TASKI TCS Information

TASKI swingo 2500 / 3500

2002/04

Tank Oberteil

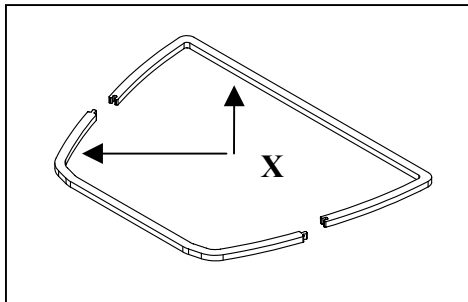
Das Dichtungsset 19601-38 ist nicht mehr erhältlich. Grund: Die Erfahrung hat gezeigt, dass aus diesem Set meist nur die grösste Dichtung benötigt wird und daher der Rest nutzlos herumliegt und vor sich hin altert. Daher wurde das Set geteilt, und die Dichtungen sind nun wie folgt erhältlich:

Aus fabrikationstechnischen Gründen werden die 2 Dichtungen (X, Y) in je 2 Teilen gefertigt.

19604-21 Dichtung Saugereinheit/Tank

19604-22 Set Dichtung Saugerplatte

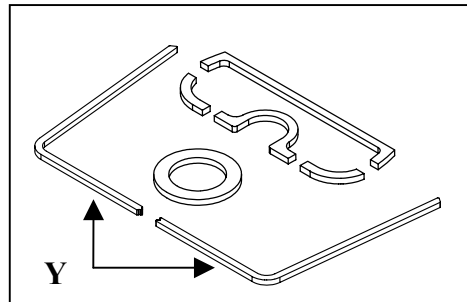
Da immer wieder Reklamationen eintrafen, dass die Dichtung an der Unterseite der Saugerplatte 19607-24 sich mit der Zeit verschiebt (nicht genügend stark klebt), wurde nach einer besseren Lösung gesucht.

Ab ca. Maschine Nr. 2446 (Fabrikation April 2002) wurde die **Saugerplatte 19607-24** unten mit einer Nute für ein neues Dichtungsprofil versehen (siehe Foto). Die Nummer für die Saugerplatte ändert nicht.

Muss **an einer solchen Platte** in Zukunft die Dichtung gewechselt werden, bitte **unbedingt 1.8 m des Dichtprofils 8662/011** verwenden.
